## Stellungnahme 1.2017 des NABU Engelsbrand

- zum Ergänzungs-Gutachten des BFL vom 13.11.2016

- zur gutachterlichen Stellungnahme zum Thema Rotmilan im Zusammenhang mit dem Windpark Büchenbronner Höhe, der ARSU GmbH, vom 13.12.2016

**Bild 1**

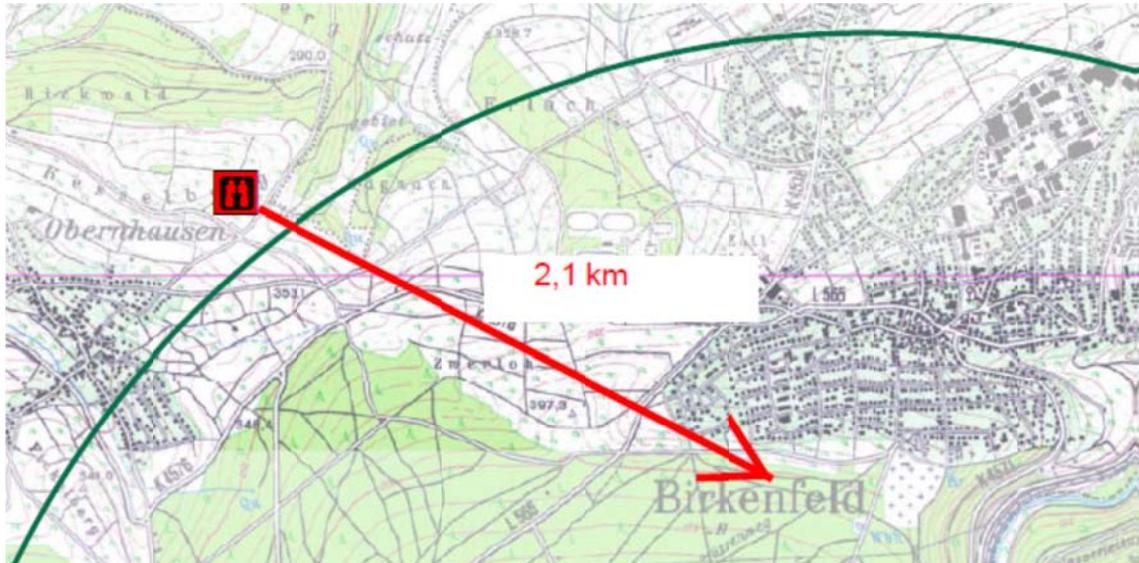
Der gewählte Beobachtungsstandort vom BFL in 2016 (in Oberhausen, Bild 1) ist ca. 2,1 km vom in 2014 LUBW-kartierten Rm- Reviergebiet entfernt.

Die Höhe dieses Beobachtungs-Standplatzes liegt in einer Höhe von 358 m ü.N.N. Das besagte und von der LUBW in 2014 festgestellte Rm-Revier liegt im Bergwald auf einer Höhe von ca. 385 m ü.N.N.

**Bild 2**

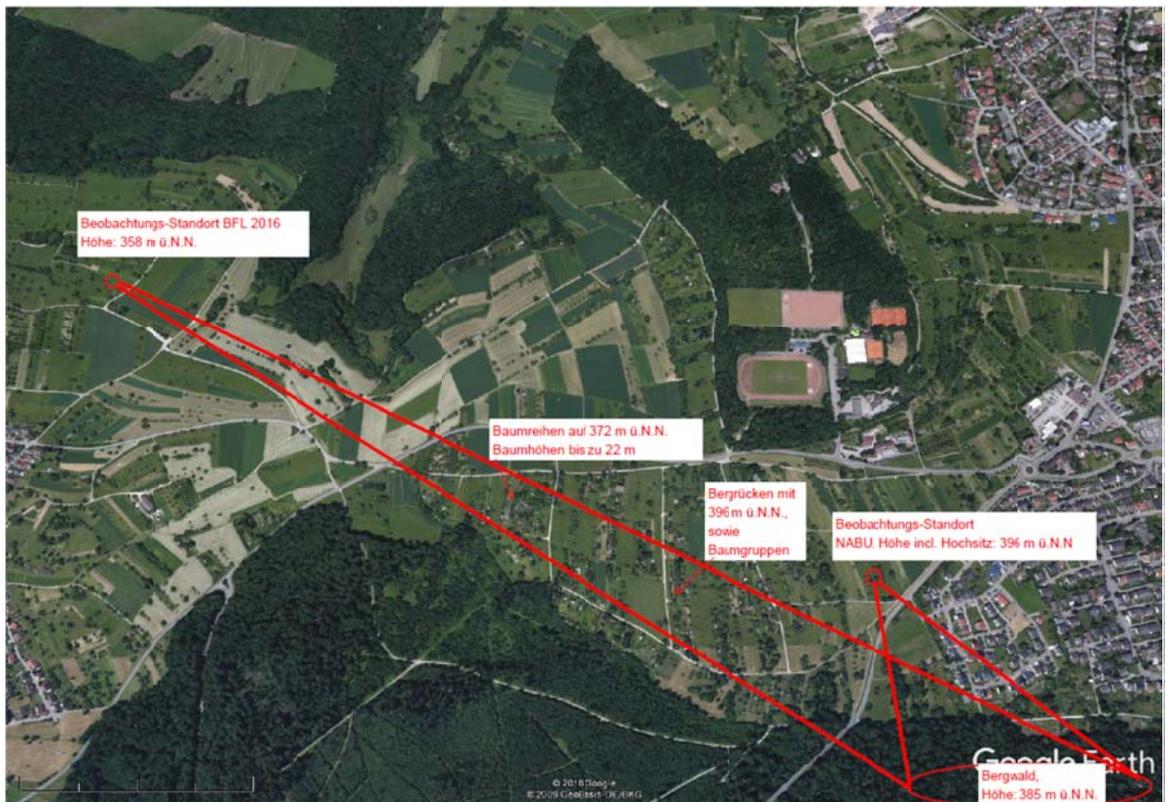
Zwischen dem Beobachtungsstandort und dem Rm-Revier liegen im verlängerten Sichtfeld, in einem Abstand von ca. 0,95 km und einer Geländehöhe von ca. 372 m ü.N.N., eine Baumreihe mit einer Höhe von bis zu 22 m, sowie in einer Entfernung von 1,45 km ein Bergrücken mit einer Geländehöhe von 396 m ü.N.N. und Bäume mit Höhen bis zu 15 m.

Auf der folgenden Darstellung ist erkennbar, dass der auf obigem Bild 2 erkennbare westliche Siedlungsbereich von Birkenfeld und das hiervon im südlich gelegenen Bergwald liegende Rm-Revier durch die vorgelagerten „Hindernisse“ verdeckt und nicht mehr sichtbar sind (siehe folgendes Bild 3)

Bild 4

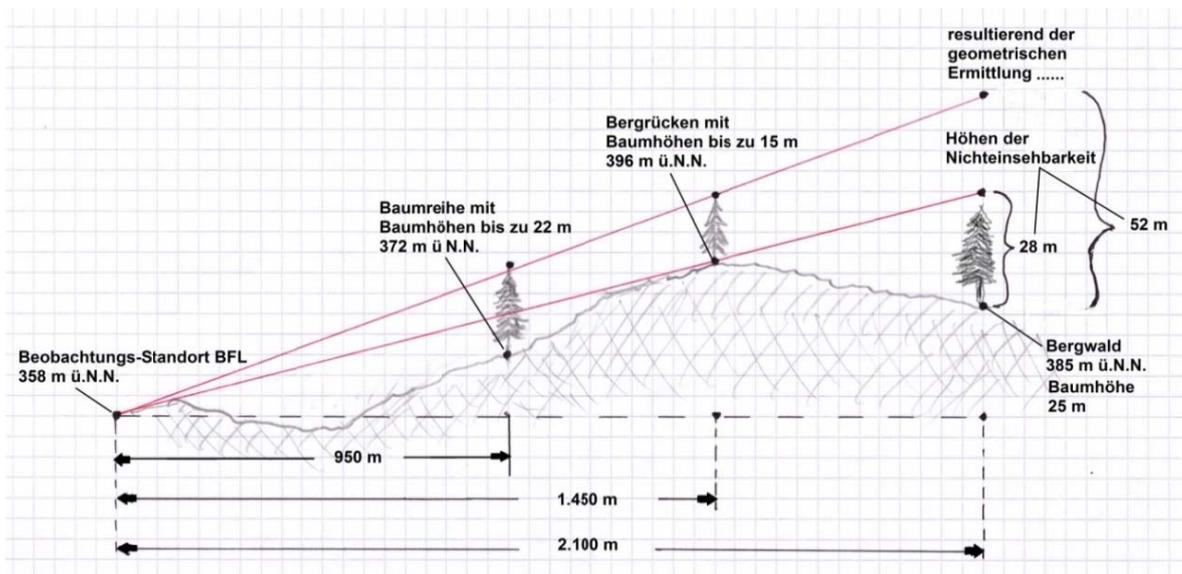
Wie auf nachfolgender geometrischen Darstellung (Bild 4) zu erkennen ist, ergibt sich aus der Sichtfeldverlängerung vom Beobachtungspunkt in Richtung Bergwald, bedingt durch den Bergrücken in einer Entfernung von 1.450 m und einer Geländehöhe von 396 m ü.N.N., eine „Nichteinsehbarkeit“ des Bergwaldes von ca. 28 m über der Geländeoberfläche. Da jedoch Bäume bis zu einer Höhe von 15 m in diesem Bereich stehen, verschlimmert sich die „**Nichteinsehbarkeit**“ **auf 52 m**. Subtrahiert man von der „Nichteinsehbarkeit“ (52 m) die im Bergwald stehenden 25 m hohen Bäume, so verbleibt immer noch eine **nicht einsehbare Höhe von 27 m** ( $52\text{m} - 25\text{m} = 27\text{m}$ ) **über den Bäumen. Das bedeutet, dass vom Beobachtungsstandort der BFL betrachtet, fliegende Rm im Bereich des Bergwaldes erst über dieser Höhe zu erkennen sind. Beobachtungen unsererseits ergaben, dass ein Teil der Flüge des Rm in unmittelbarer Nähe der Baumwipfel-Höhe stattfand und somit vom BFL Standort nicht erkennbar waren.**

Die Einsehbarkeit in den Bergwald wird z.T. auch bereits durch die Baumreihen in einer Distanz von 950 m vom Beobachtungspunkt und einer dortigen Höhe von 372 m ü.N.N. verhindert. (siehe Bild 4).

Bild 5: Raumnutzungsanalyse BFL 2016

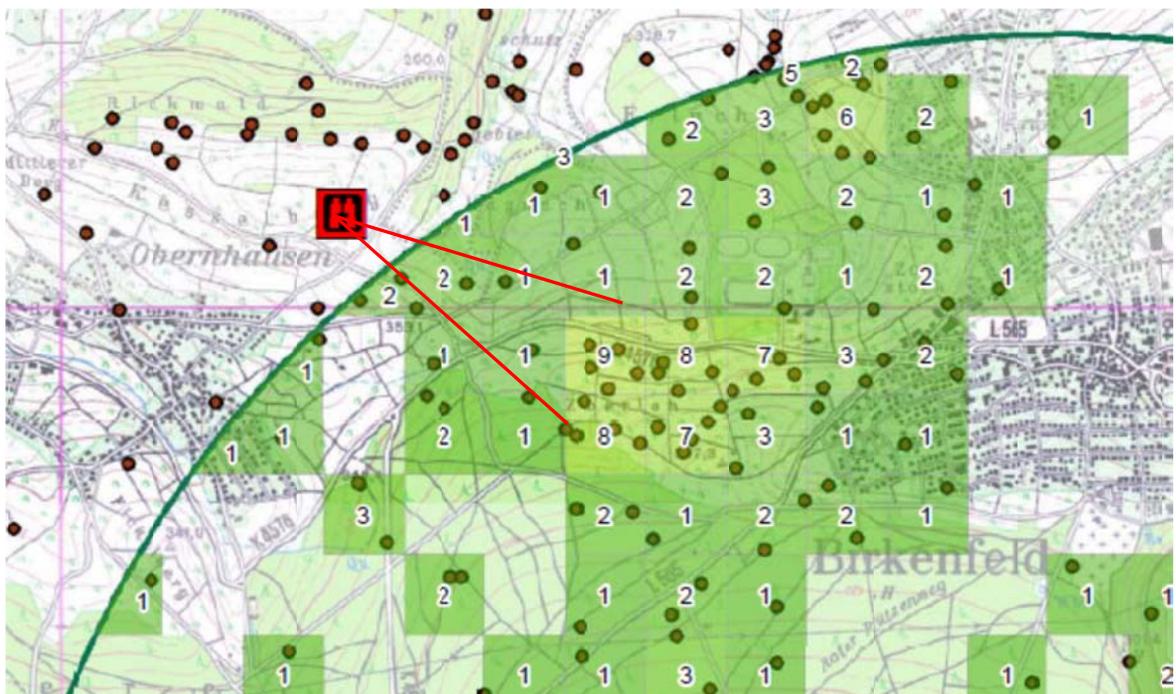
Diese Tatsache spiegelt auch die Raumnutzungsanalyse 2016 des BFL wider, die lediglich nur im Bereich der Einsehbarkeit mehrere Verortungen feststellen konnten. (siehe Bild 5)

**Auszug aus der Rm- Nutzungsanalyse 2016 des BFL im Anhang seines Gutachtens:**

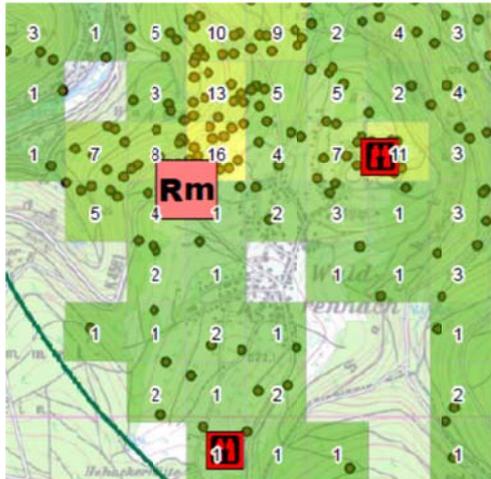
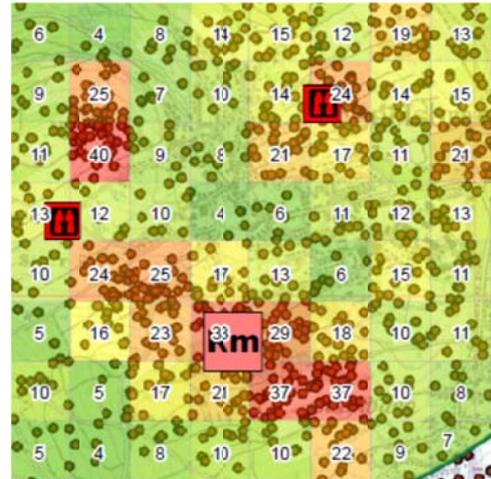
Vergleicht man die beiden obigen Auszüge der Raumnutzungsanalyse des BFL wird folgendes ersichtlich:

- Die Größe der jeweiligen Standorte Waldrennach und Engelsbrand sind mit je 8 x 8 Rasterzellen (2.000 x 2.000m= 4 km<sup>2</sup>) aus der Raumnutzungsanalyse des BFL entnommen.

- An beiden Standorten Waldrennach sowie Engelsbrand wurden im Bereich der jeweiligen Horste (Symbol=Rm) aus je 2 Erfassungsstandorten beobachtet (Symbol=rotes Fernglas)

- Am Standort Waldrennach wurde mit ca. 49 Std, in Engelsbrand mit ca. 66 Std. kartiert. Die Summe der Verortungspunkte ergab innerhalb 4 km<sup>2</sup> in Waldrennach = 143 Punkte und Engelsbrand = 914 Punkte (siehe obige Karten)

- Setzt man den Stundenaufwand Engelsbrand/Waldrennach ins Verhältnis, ergibt sich ein Mehraufwand in Engelsbrand mit einem Faktor (66 Std./49 Std.) 1,34. Setzt man die Verortungspunkte Engelsbrand/Waldrennach ins Verhältnis, ergibt sich eine Mehrverortung in Engelsbrand mit dem Faktor (914/143) 6,39.

- Wird der Stundenaufwand von Engelsbrand und Waldrennach egalisiert, ergeben sich dennoch 679 Verortungspunkte in Engelsbrand zu 143 Verortungspunkte in Waldrennach. (Die Brutabbrüche in beiden Orten sind hierbei berücksichtigt, da sich diese zu ungefähr denselben Zeiten ereigneten).

- Die Verortungspunkte auf 4 km<sup>2</sup> sind in Engelsbrand demnach um den Faktor **(679/143) 4,7** höher als die in Waldrennach.
- Was den geplanten Standort der WEA1 betrifft, lassen sich die dortigen hohen Verortungspunkte um den Bereich des Rm-Horstes nicht mit denen von Engelsbrand und Waldrennach vergleichen: Diese Brut wurde nicht abgebrochen und somit war das Zeitintervall im Horstbereich durch die Zeit der Brut bzw. der Fütterung um ca. 2 Monate länger.

Bild 7

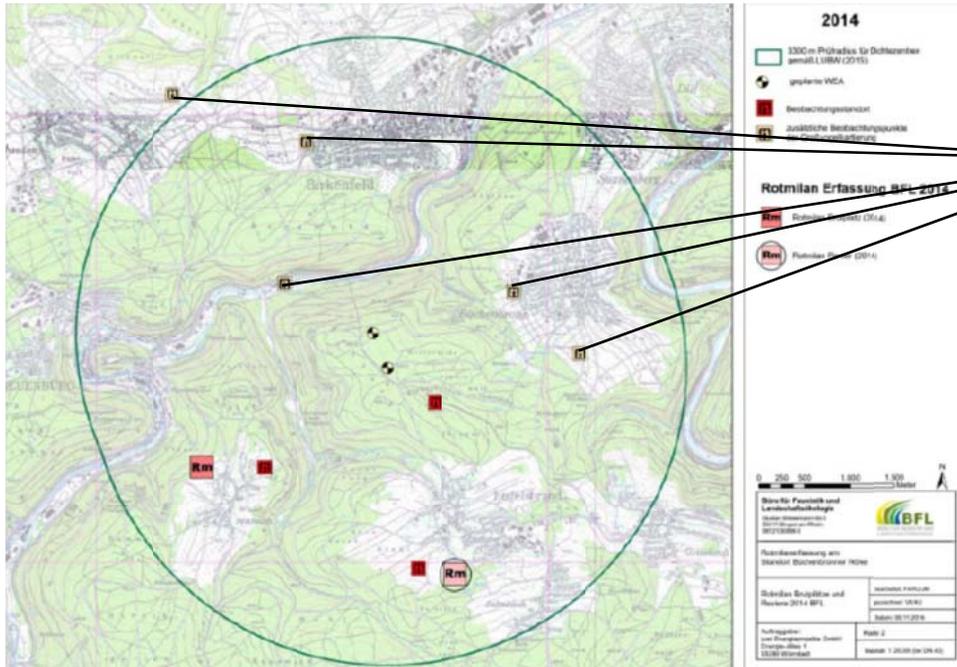
Die in obiger Tabelle (Bild 6) angegebene Summe der Stunden unter „Sonstige“ beziehen sich auf die in der obigen Karte (Bild 7) markierten Beobachtungspunkte in Büchenbronn 2x, bei Merz & Renz an der B 294, sowie Birkenfeld 2x mit zusammen 10,5 Std. Beobachtungsdauer. Falls die Summe der Stunden durch 5 (Anzahl der Beobachtungsorte) dividiert wird, ergeben sich pro Beobachtungspunkt 2,1 Std. **Innerhalb dieser Dauer lässt sich nicht darauf schließen, ob ein Rm-Revier in Birkenfeld vorhanden ist.**

**Dichtezentrum:** rote Kreise für Rm-Reviere bzw. Brutplätze in 2014. Blaue Kreise für 2016

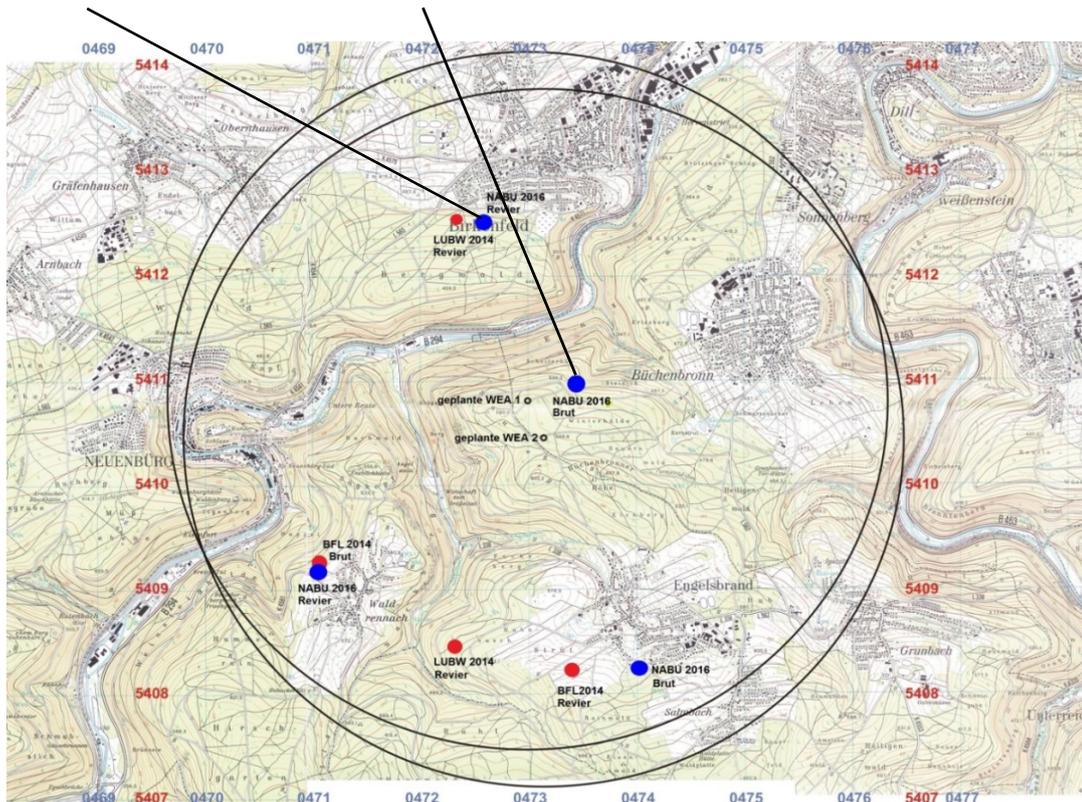
Der NABU kann diese Aussage bzgl. des Revierpaares von Birkenfeld und des in ca. 2 km entfernt liegenden Revierpaares von der Büchenbronner Höhe bestätigen. Während den Synchronbeobachtungstagen des NABU konnte nachgewiesen werden, dass das Revierpaar des Birkenfelder Reviers sich nie in Richtung des Revierpaares der Büchenbronner Höhe (Horst nahe des geplanten WEA 1- Sandortes) näherte bzw. umgekehrt. (siehe auch Aufzeichnung der Flugrouten in der Stellungnahme 2016 des NABU Engelsbrand zum geplanten Windpark, im Anhang 7a).

**Auch dieses beschriebene Verhalten lässt auf zwei unterschiedliche Reviere in Birkenfeld und auf der Büchenbronner Höhe schließen.**
